**Avis délibéré de la mission régionale d'autorité  
environnementale sur la modification n°2 du plan local  
d'urbanisme (PLU) de la commune d'Arthaz-Pont-Notre-  
Dame (74)**

**Avis n° 2024-ARA-AUPP-1485**

**Avis délibéré le 17 décembre 2024**

Figure 4 : OAP n°3 (source : dossier)

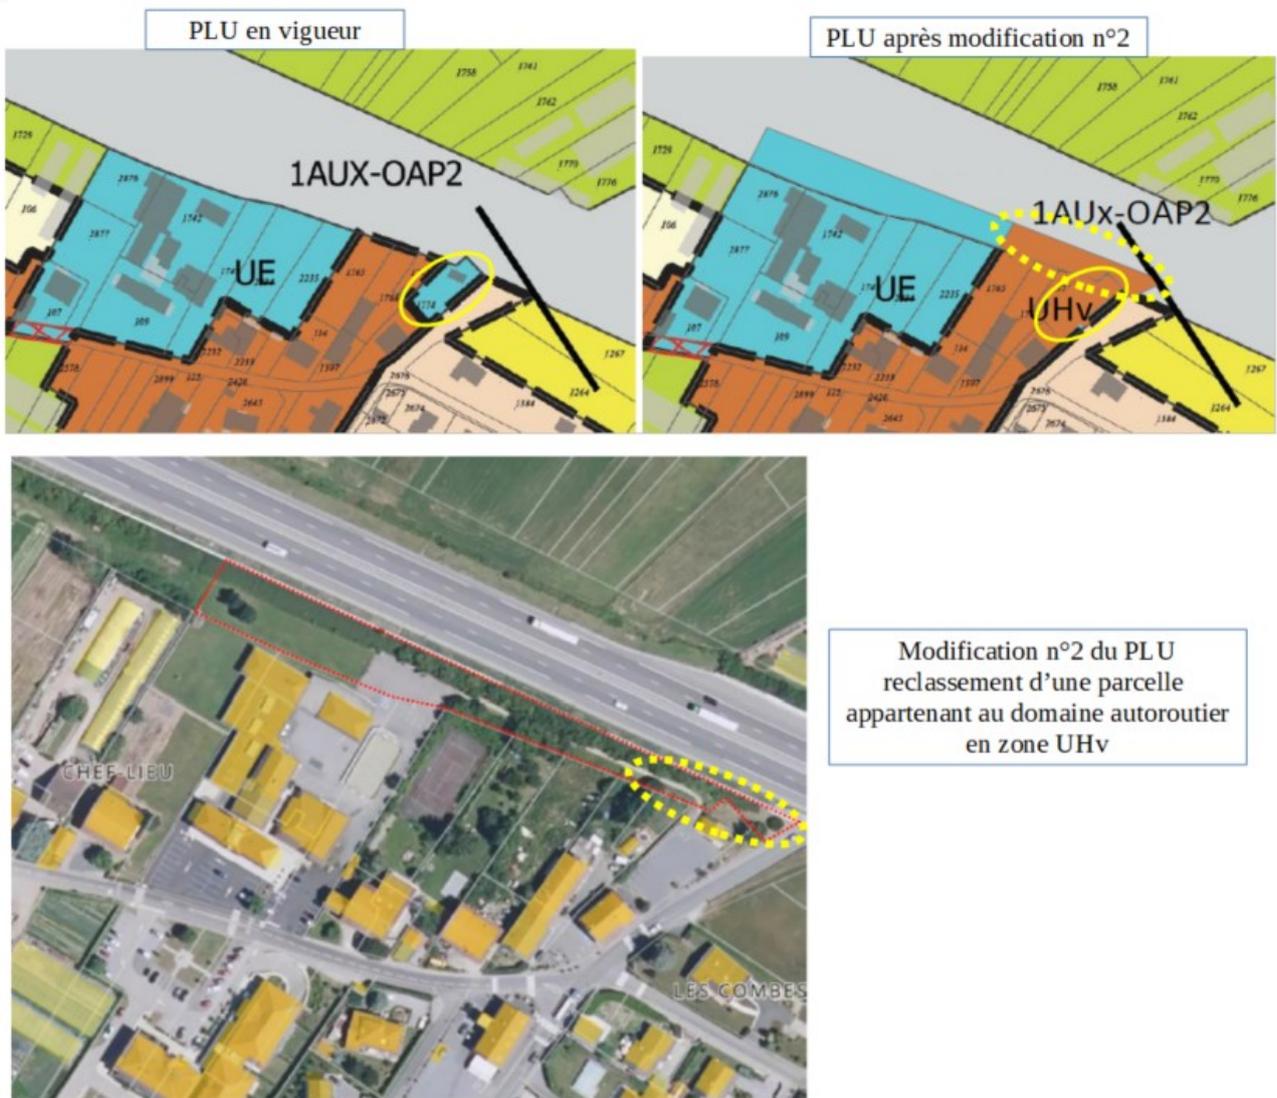
Postérieurement à cet avis conforme, la commune a fait réaliser deux études sur la nuisance sonore et la qualité de l'air et a ajouté dans la modification n°2 une nouvelle OAP n°3 « *Requalification du centre-bourg* » (figure 4) prenant en compte ces études et définissant des orientations d'aménagement qui prévoient notamment :

- une implantation des bâtiments ;
- une hauteur limitée de bâtiments proportionnée à la hauteur de l'écran acoustique de l'A40 afin de bénéficier de la protection sonore ;
- un recul de 15 m au nord par rapport à l'A40 avec haie végétalisée et un recul de 5 m au sud et à l'est par rapport aux routes.

La proposition, énoncée au pluriel, de créer des « *espaces végétalisés* », qui figure dans l'étude est traduite dans une OAP du PLU (qui engage donc à un simple rapport de compatibilité) par la création d'« *une haie* » le long de l'A40 dans la bande de recul de 15 mètres et d'« *espaces végétalisés* » le long de la RD dans la bande de recul de 5 mètres<sup>6</sup> avec, en outre, une réserve importante car l'OAP n°3 énonce : « *sous réserve des contraintes techniques* ».

Le fascicule « *évaluation environnementale* » est à compléter pour préciser clairement au public que la création d'une haie n'a pas pour effet de garantir aux résidents dans le périmètre de l'OAP n°3 un non dépassement des valeurs limites de pollution de l'air fixées par l'OMS, sauf à l'établir. Il est également à compléter pour définir selon quelles caractéristiques (hauteur, largeur, profondeur, espèces) une haie sur ce secteur peut être considérée comme efficace pour « *limiter la dispersion des polluants vers les principales résidences* »<sup>7</sup>.

Comme cela a déjà été relevé dans le présent avis, la traduction de ces mesures de réduction dans l'OAP induit une opposabilité très relative et la réserve relative aux « *contraintes techniques* » a pour effet de faire échec à tout ou partie des mesures de réduction. Dans ces circonstances, le niveau d'incidence résiduelle doit être requalifié et des mesures supplémentaires sont à présenter pour y remédier.

L'évolution projetée du PLU a toutefois pour objet de confirmer un parti d'aménagement préexistant qui prévoit l'artificialisation d'espaces non bâtis. En effet, la nouvelle OAP n°3 ainsi que la zone UHv (comprise au sein de cette OAP et à l'ouest de celle-ci) concernent des espaces non bâtis destinés à la construction de nouveaux bâtiments (voir figures 3 et 4).

- **requalifier à la hausse l'incidence du PLU au regard de la qualité de l'air ;**
- **revoir le parti d'aménagement en appliquant la séquence « éviter – réduire – compenser », en envisageant y compris l'abandon de la possibilité de construire dans le secteur concerné par l'OAP n°3 ;**
- **dans l'hypothèse où la construction de nouveaux logements dans le secteur de l'OAP n°3 serait la solution retenue après analyse d'alternatives, présenter les mesures d'évitement, de réduction et si nécessaire de compensation, robustes, prises pour assurer la non dégradation de la santé des futurs habitants.**

**L'Autorité environnementale recommande de renforcer les mesures d'évitement et donc de traitement à la source des incidences de la pollution de l'air sur les futurs habitants du secteur de l'OAP n°3, de traduire précisément l'ensemble des mesures d'évitement et de réduction dans le règlement écrit et graphique pour leur conférer une garantie de mise en œuvre**

Figure 5 : OAP n°3, pollution aux PM<sub>10</sub> supérieure aux valeurs OMS (source : dossier)

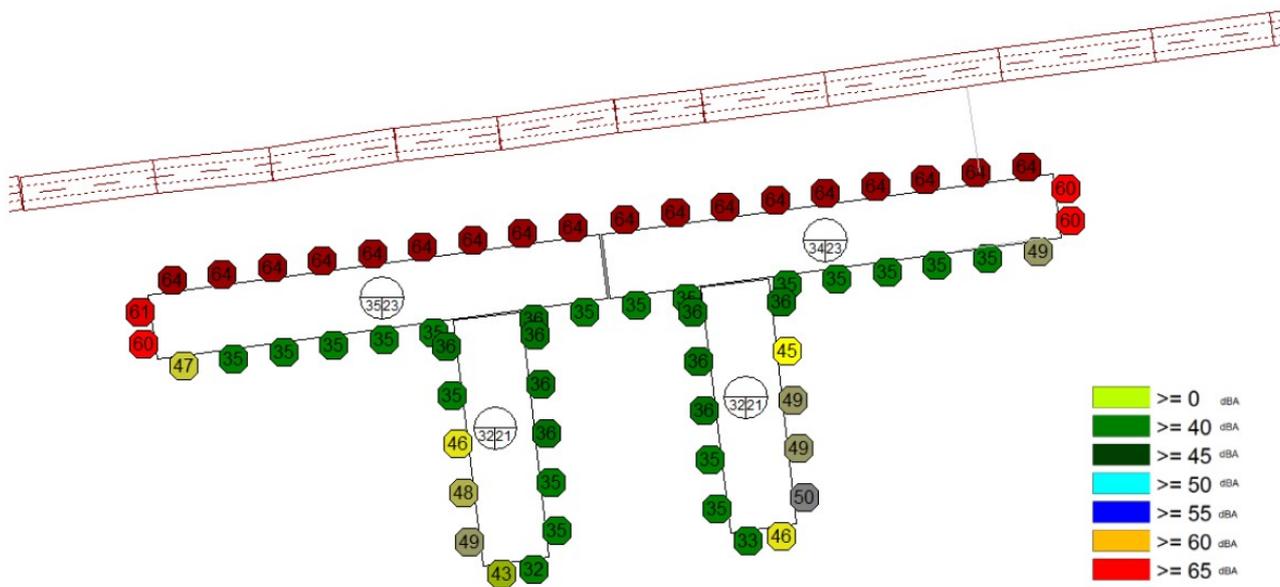
- qu'il n'est pas possible de démontrer une influence significative de l'écran acoustique (favorable ou défavorable) sur les concentrations de polluants gazeux (dioxyde d'azote NO<sub>2</sub>) et de polluants particulaires (PM<sub>10</sub>, particules fines inférieures à 10 µm) ;
- que l'objectif de qualité et la valeur limite réglementaire en vigueur en 2024 est respectée mais les lignes directrices de l'organisation mondiale de la santé (OMS<sup>4</sup>) qui fixent globalement le cap à atteindre sont dépassées (figure 5) ;
- au risque d'exposition de la population nouvelle dans le périmètre de l'OAP n°3 au-delà des valeurs réglementaires lorsque celles-ci seront revues à la baisse à l'avenir pour s'aligner sur les valeurs de l'OMS.

Dans la mesure où, malgré les mesures de réduction envisagées, le dossier conclut que l'évolution projetée du PLU expose une population supplémentaire au-dessus des valeurs limites de pollution de l'air fixées par l'OMS, les auteurs du PLU doivent poursuivre leur réflexion sur le parti d'aménagement à retenir, en se réinscrivant dans la séquence ERC, en réexaminant en priorité l'évitement, y compris l'abandon de la possibilité de construire dans le secteur considéré.
